Mission régionale d'autorité environnementale  
PROVENCE - ALPES - CÔTE D'AZUR

# Avis délibéré de la Mission régionale d'autorité environnementale Provence-Alpes-Côte d'Azur sur la mise en compatibilité du plan local d'urbanisme d'Istres liée à la déclaration de projet (3<sup>ème</sup> avis) et sur le projet d'extension et de revalorisation du port des Heures Claires à Istres (13)

N°MRAe 2021APPACA6  
N°MRAe 2021APACA3

Figure 2: Evolutions du zonage du PLU dans le cadre de la présente mise en compatibilité. Source : dossier de déclaration de projet et de mise en compatibilité du PLU

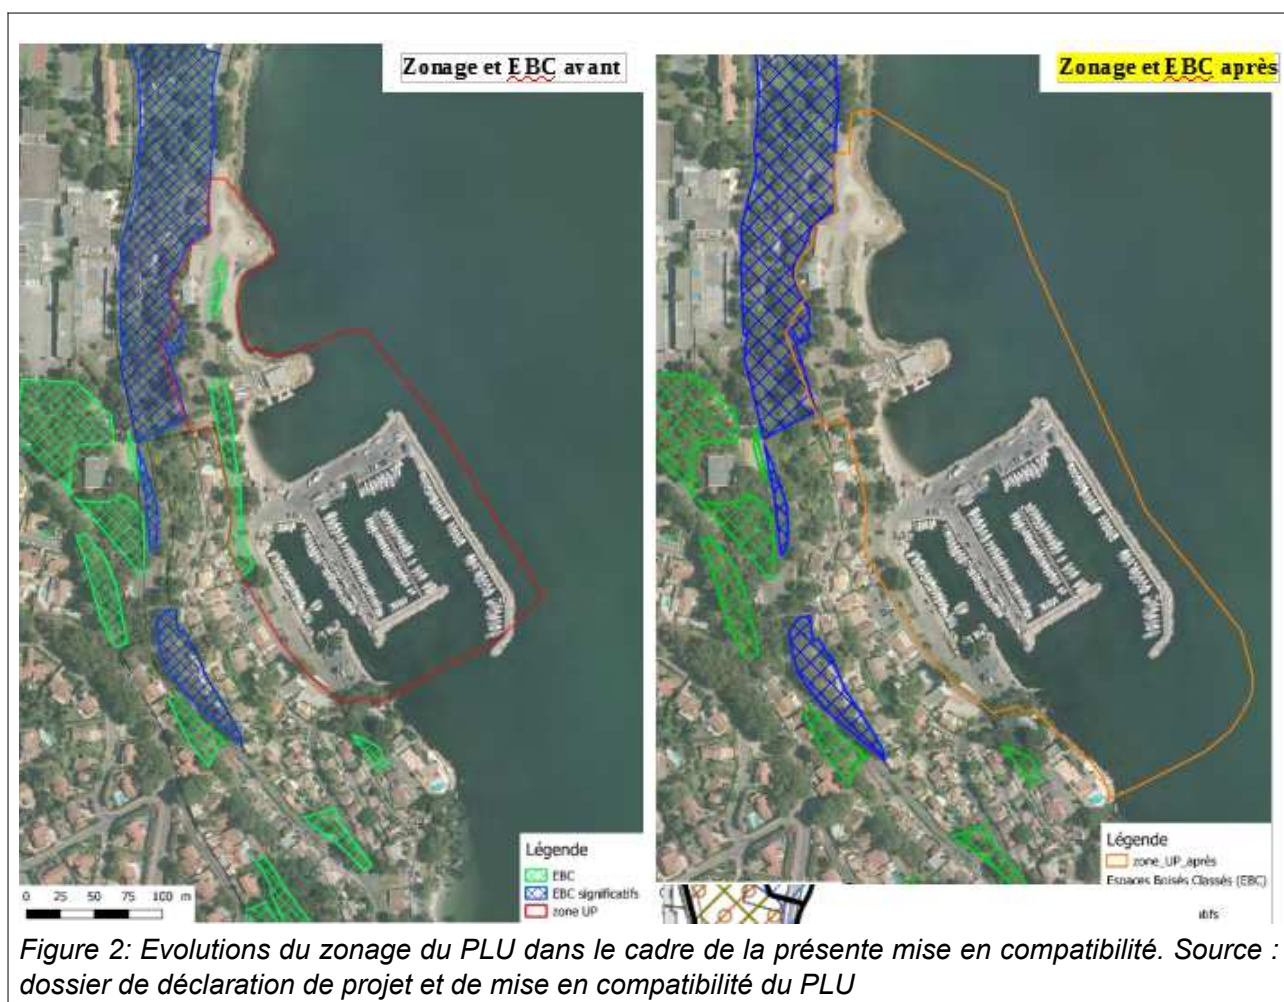
Le rapport de présentation n'explique pas ce différentiel de surface. Il ne localise pas non plus précisément la zone concernée de manière à identifier et compléter l'analyse des incidences de cette évolution du projet. On remarque par exemple que les ambiances paysagères n'intègrent pas les évolutions du trait de côte avec les évolutions des aménagements du projet dans la partie nord et que l'incidence de l'extension de la zone UP sur l'artificialisation du littoral n'a pas été abordée.

**La MRAe recommande d'actualiser, voir de compléter, l'évaluation environnementale stratégique du dossier de manière à intégrer l'évolution de la surface de la zone UP dans l'analyse de ces incidences sur les enjeux environnementaux, en particulier sur le paysage et la limitation de l'artificialisation de la zone littorale ou lagunaire.**

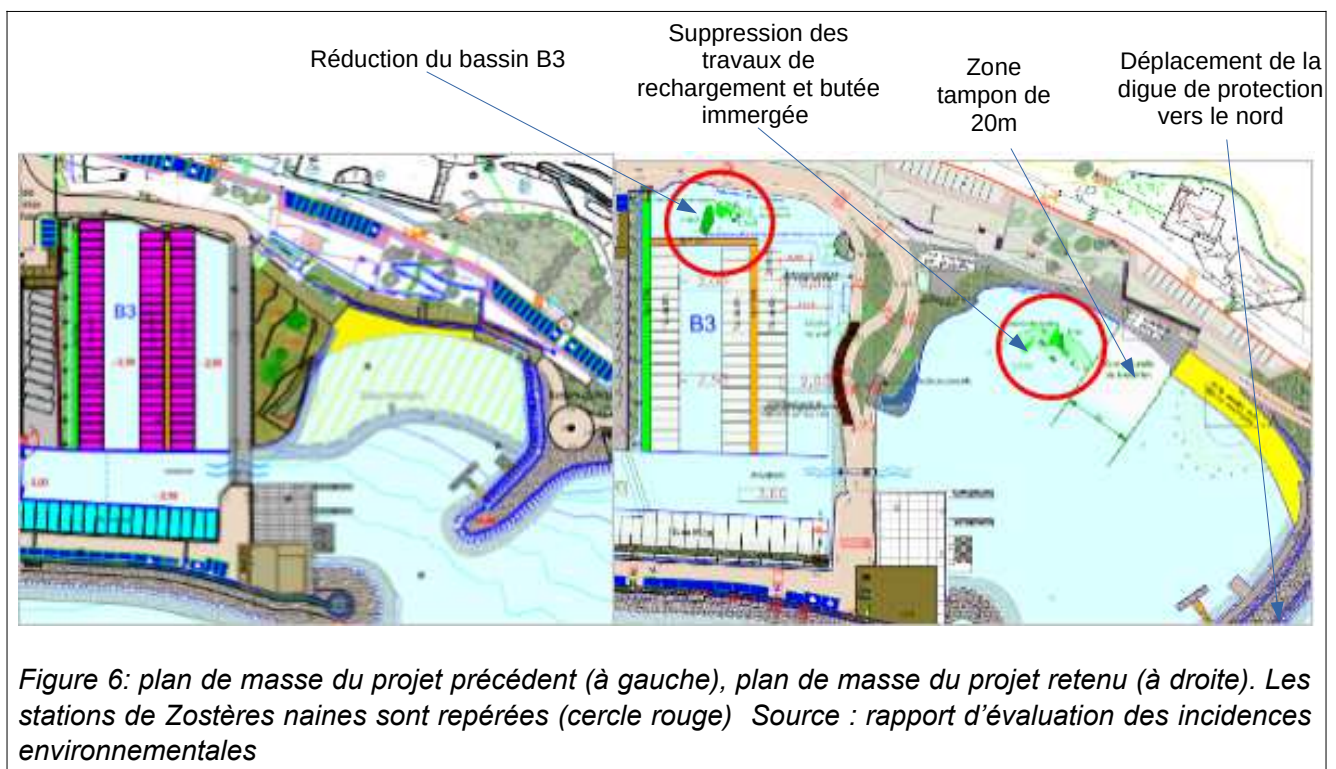
- le bassin B3 a été réduit, la butée immergée a été supprimée et la digue de protection a été déplacée vers le nord, afin de préserver les stations de Zostères naines ;
- les rives naturelles du terre-plein sont conservées, afin de préserver les stations de Limonium de Provence.

La MRAe souligne les progrès réalisés dans l'approche de cette question ; le suivi des mesures en faveur du milieu naturel constitue une étape primordiale pour s'assurer de la bonne mise en œuvre et de l'efficacité des mesures ERC<sup>10</sup>, et donc plus globalement de l'atteinte de l'objectif d'absence de perte nette de biodiversité énoncé par la loi biodiversité<sup>11</sup>.
